BUND Wacholderweg 24 41169 Mönchengladbach

Bezirksregierung Düsseldorf
Postfach 30 08 65

Anlage Hochwasserrückhaltebecken Niers in Geneicken, Mönchengladbach

GEP, Blatt L 4904, Eingriff punktiert eingezeichnet (→)

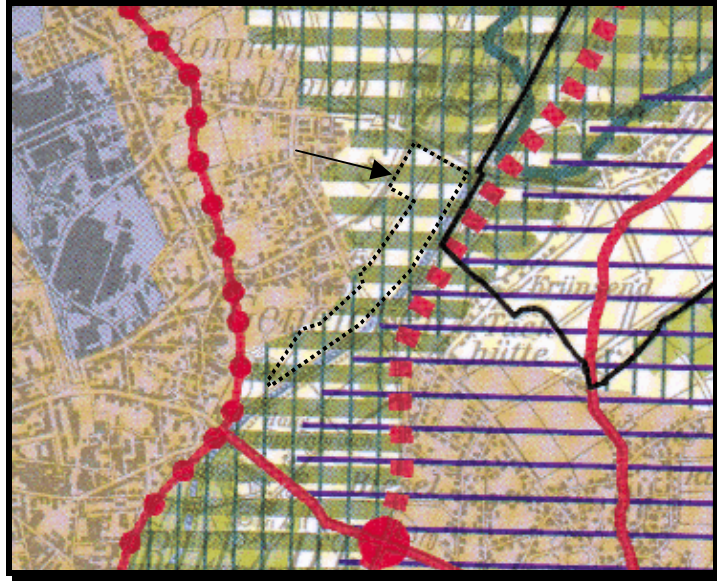
Aus dieser Zusammenstellung wird deutlich, wie gravierend der vorgesehene Eingriff an dieser Stelle zu bewerten ist. Der Gutachter und Verfasser des landschaftspflegerischen Begleitplanes und der UVS sieht dies durchaus richtig.
